Oggetto: Oggetto: VARIANTE GENERALE AL PIANO INFRAREGIONALE DELLE ATTIVITA' ESTRATTIVE (P.I.A.E. EX L.R. 17/1991) DELLA PROVINCIA DI PARMA. ASSUNZIONE DELLA PROPOSTA DI PIANO AI SENSI DELL'ART. 43 C.1 E ART.45, C.2 DELLA L.R. N. 24/2017.

Osservazioni.

In relazione a tali osservazioni si riportano a seguire le proposte di modifica delle Schede di progetto contenute nell'elaborato 'ATLANTE DEGLI AMBITI ESTRATTIVI' della Variante generale 2024 di PIAE.

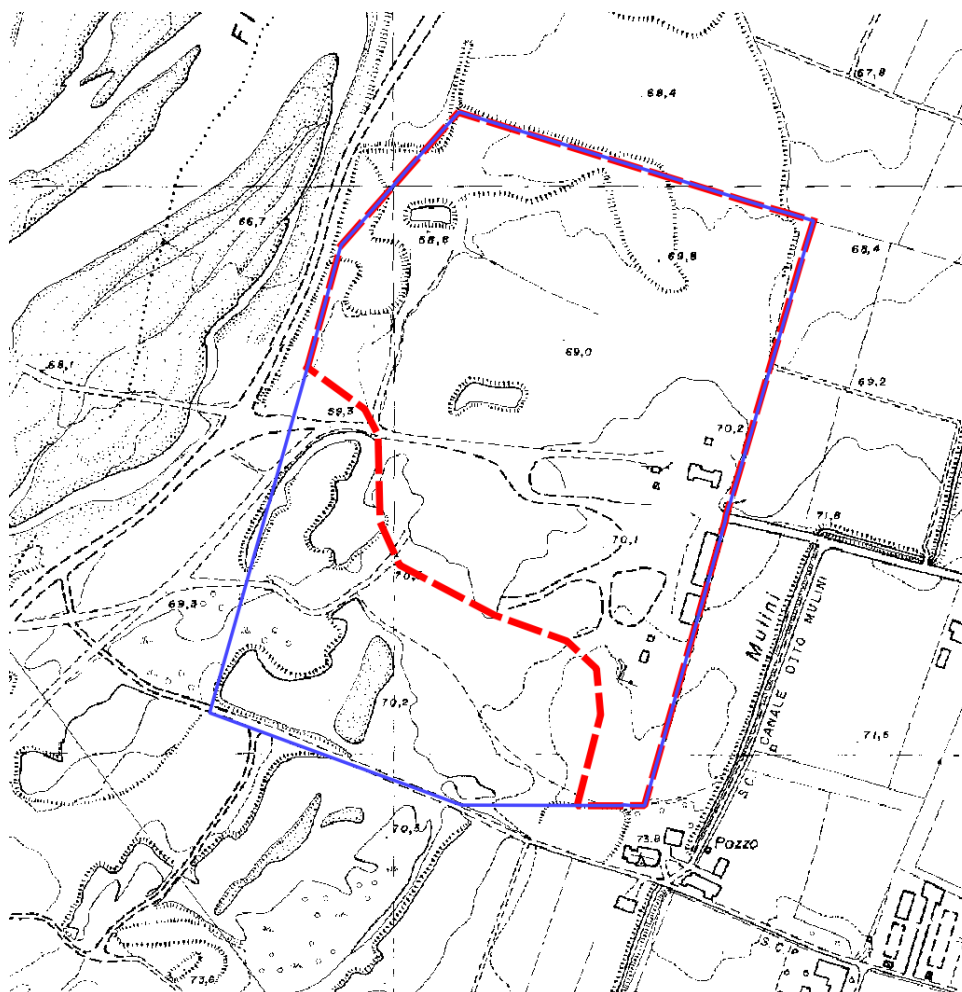
Ai sensi di quanto previsto all'art. 50 delle NTA, si richiede che sia predisposto un apposito elaborato che riporti la perimetrazione degli impianti fissi di lavorazione inerti.

Di seguito si riporta la perimetrazione dell'impianto della scrivente Ditta in località Madregolo (in rosso tratteggiato le aree destinate agli impianti, in blu continuo le aree di proprietà).

Si richiede che tale impianto, come rappresentato nella precedente figura, sia inserito nell'elaborato di cui sopra.

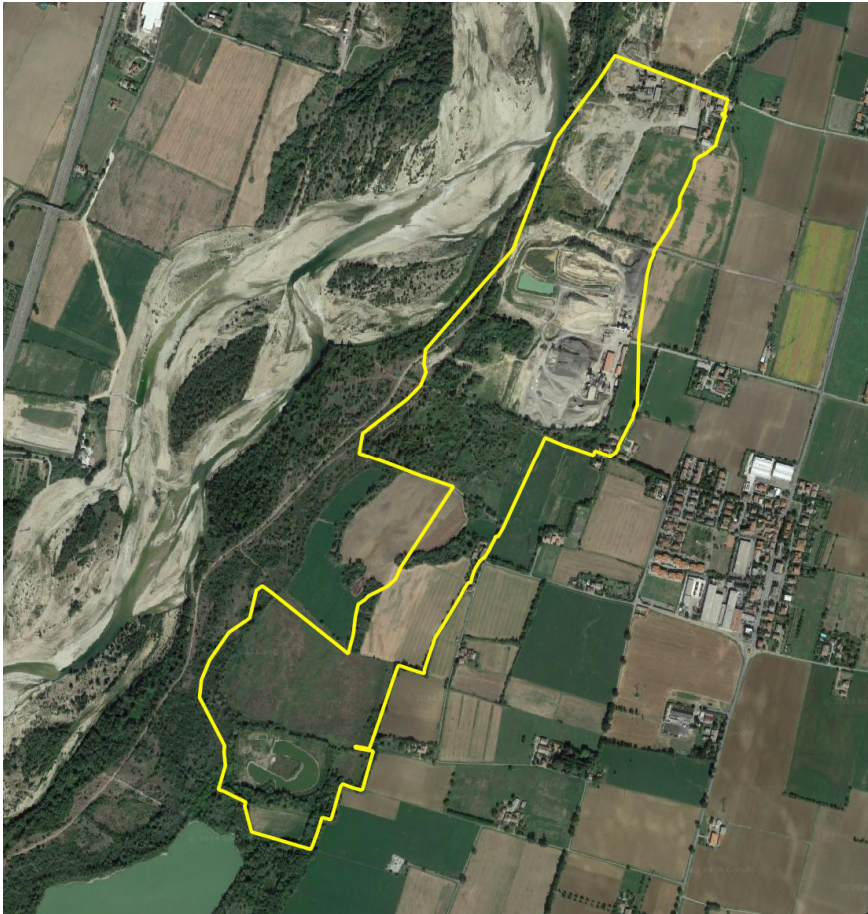
Si richiede di individuare l'Ambito come indicato nella seguente figura (in rosso tratteggiato la perimetrazione del PIAE assunto, in giallo la proposta di modifica), in cui il confine è stato adeguato in funzione dei limiti catastali.
